GB infraVelo GmbH
Ullsteinhaus
Mariendorfer Damm 1
12099 Berlin

Stellungnahme zur Machbarkeitsuntersuchung Radschnellverbindung Teltowkanalroute (RSV Nr. 6)

Initiative Verkehrsplatz Südende

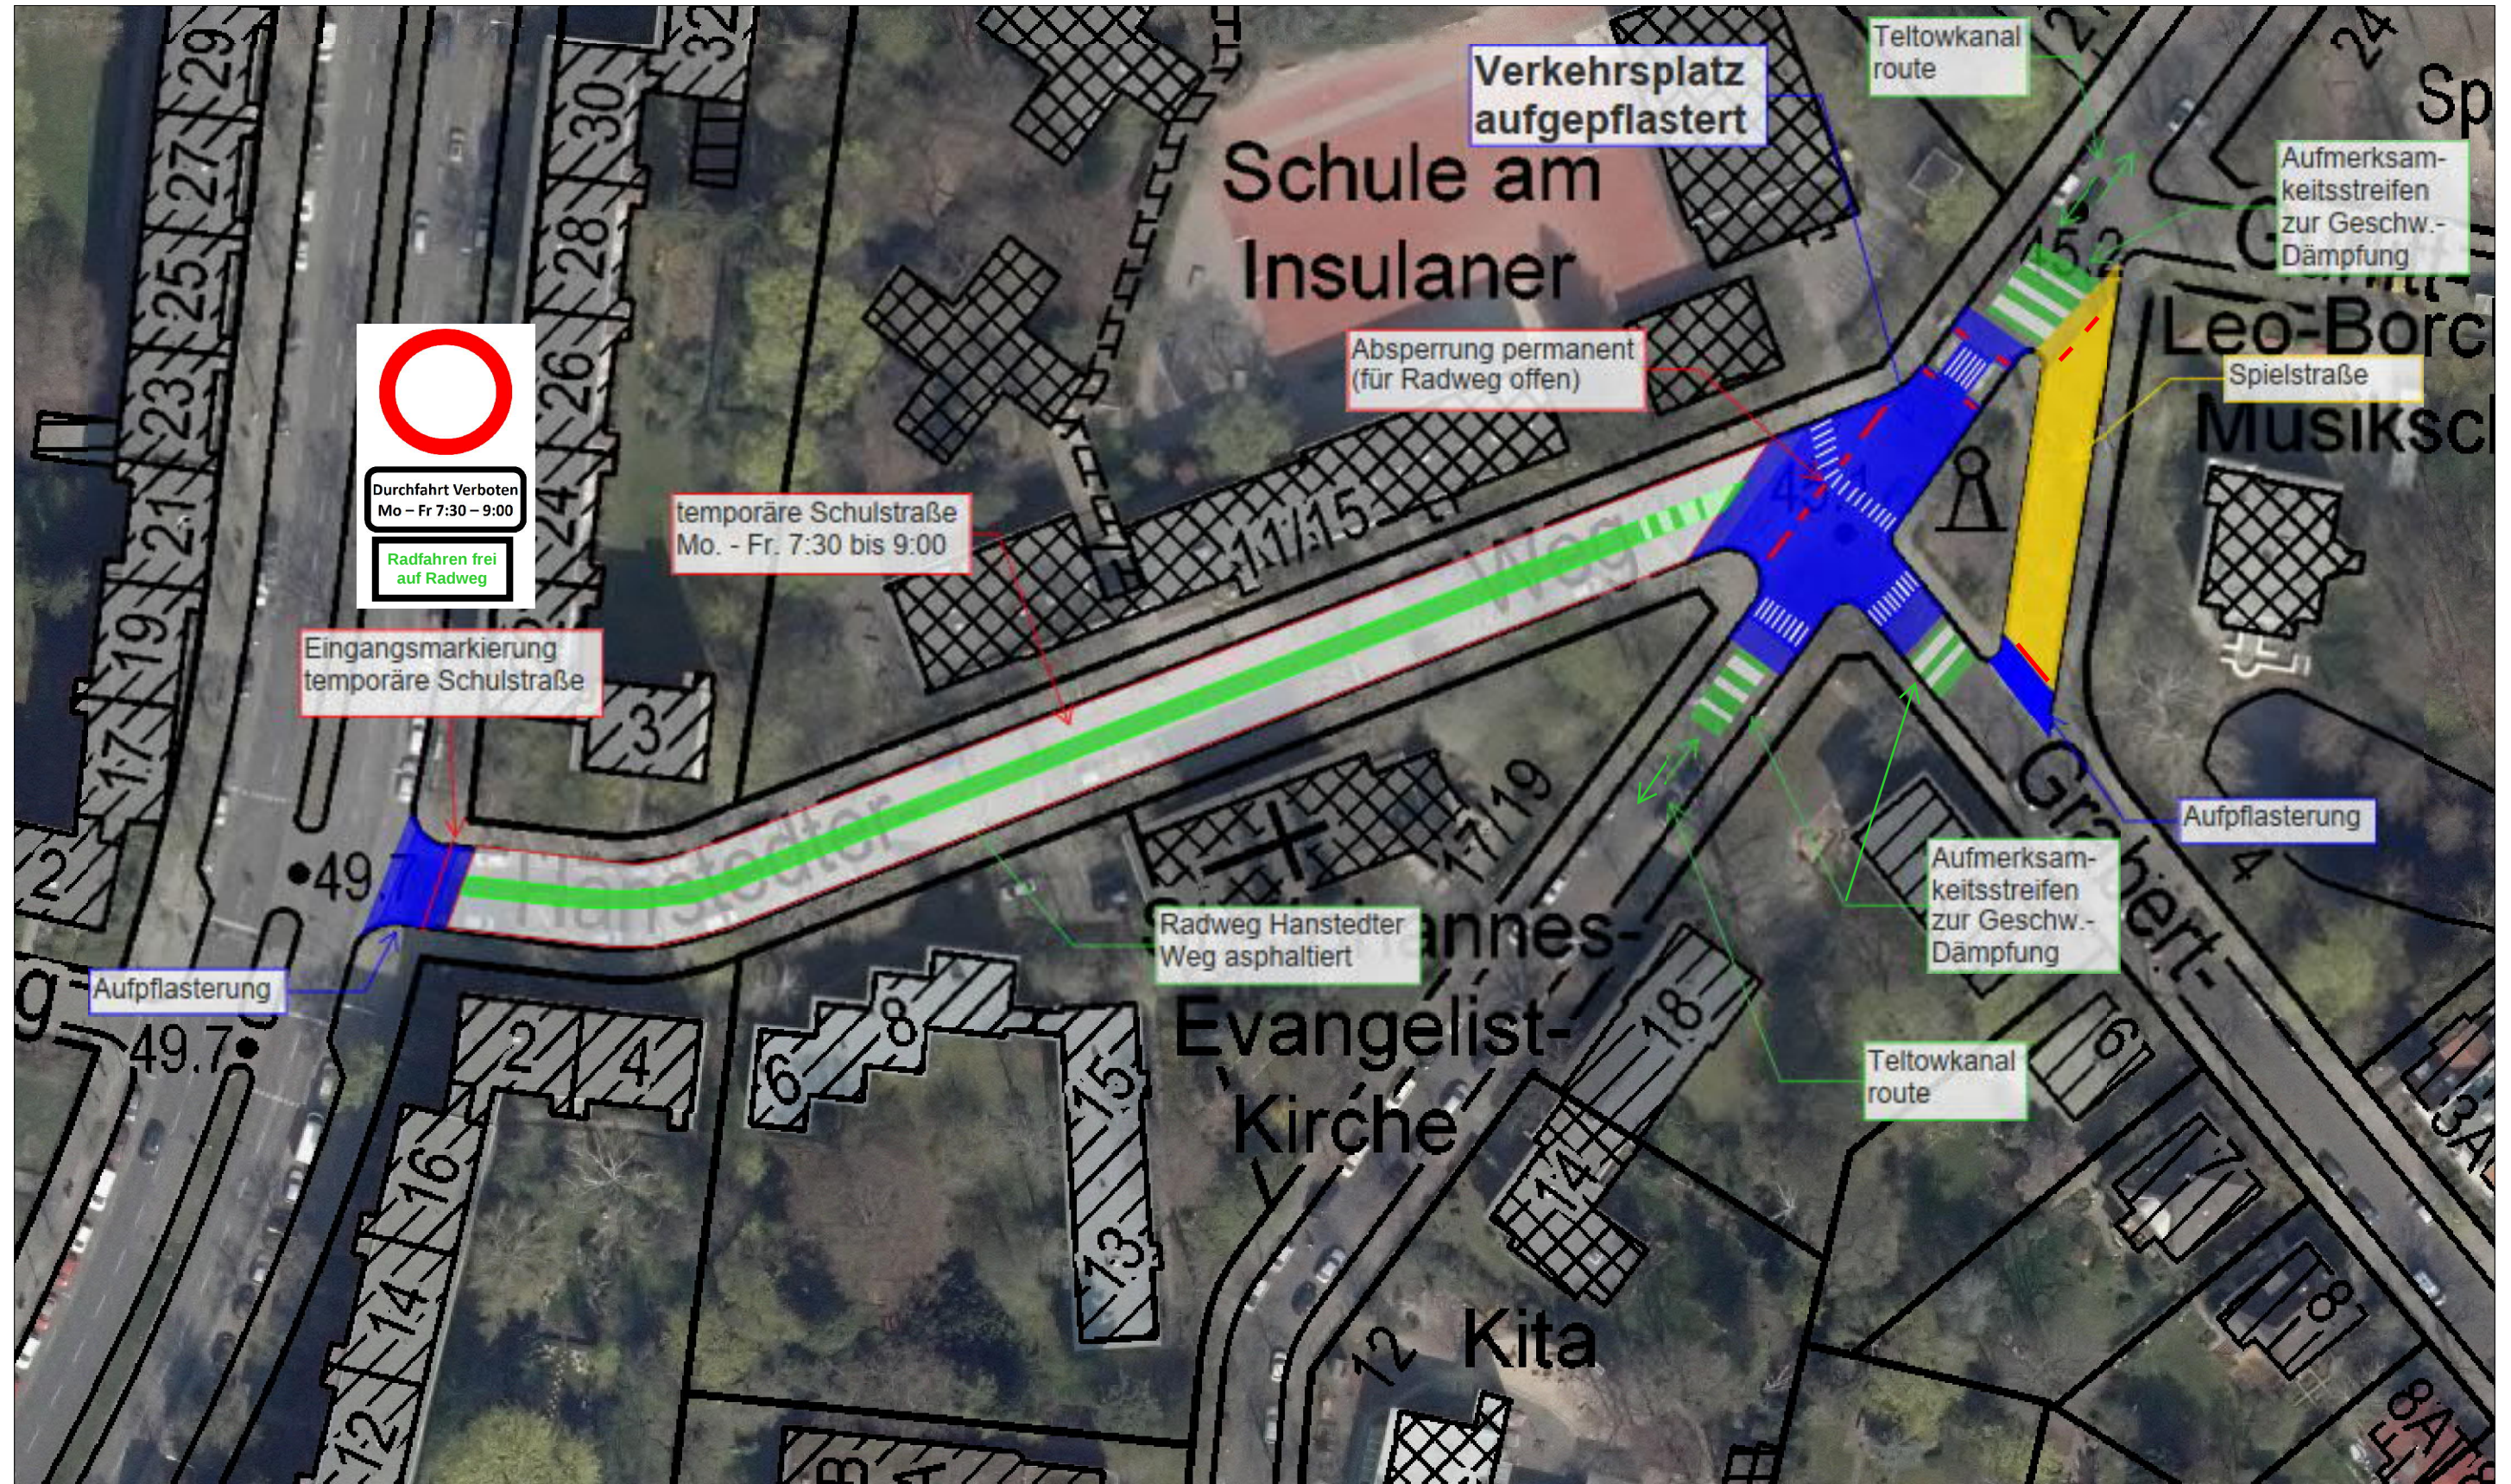
Schritt 1: Temporäre Schulstraße, Zuständig: Bezirk

Schritt 2: Aufpflasterung und Markierung Verkehrsplatz, Zuständig: infaVelo und Bezirk

Schritt 3: asphaltierter Radweg Hanstedter Weg, Zuständig: Bezirk/infraVelo

Erläuterung temporäre Schulstraße:

Temporäre Sperrung analog Wochenmarkt Mo. - Fr. 7:30 bis 8:30 Uhr. Absperrung mit Kegeln durch vom Bezirk Eingewiesene (Eltern, Horterzieher und Schulpersonal).

Ausfahrt vorher geparkter Autos in Schrittgeschwindigkeit möglich.

Erläuterung Verkehrsplatz:

Der aufgepflasterte Verkehrsplatz ist so gestaltet, dass erkennbar Fußgänger Vorrang haben. Dazu werden die Schulwege markiert. Ein Spiel auf der Straße soll aber nur im Bereich vor der Musikschule gefördert werden.

Aus dem Hanstedter Weg und der Grabertstraße kann der Fahrradverkehr aus Steglitz und Lankwitz rücksichtsvoll in die Teltowkanalroute einmünden.

Erläuterung zum Radweg Hanstedter Weg:

3 m breite asphaltierter Weg in Mitte des Hanstedter Wags zur Förderung des bezirklichen Radverkehrs.
